Notat

Vår referanse: 22/655-4

Uttale sektor samferdsel og utemiljø, ny avkjørsel

Figur 2: Lengdeprofil

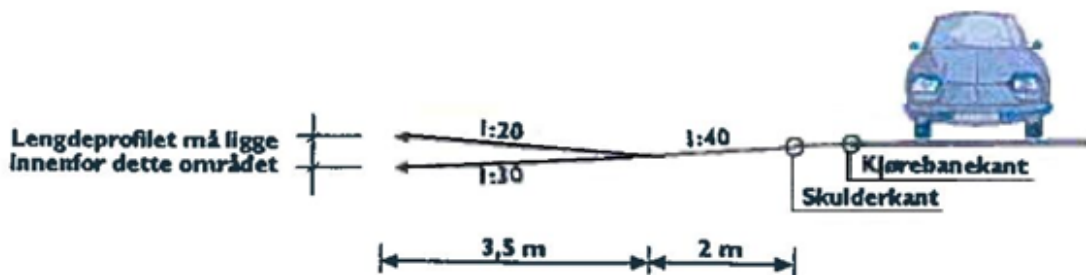
- Lengdeprofil av avkjørsel. Stigningsforhold: 2 meter fra asfaltkant kommunal veg og inn på ny avkjørsel +/- 3 %. Se figur lengdeprofil
- Frisikt. 3x35 meter. Fartsgrense på stedet er 40 km/t. Se figur
- Påkobling ny veg til kommunal veg skal ha min. 1 meter fast dekke.

Lengdeprofilen skal vise oppbyggingen av avkjørselen.

På de første 2 m fra skulderkant bør avkjørselen ha et jevnt fall på 1:40 (2,5%). På de neste 3,5 m bør avkjørselen ha maksimal stigning/fall på 1:20 (5%) / 1:30 (3,3%). Deretter anbefales det at vegen ikke ha større fall/stigning enn 1:8 (12,5%).
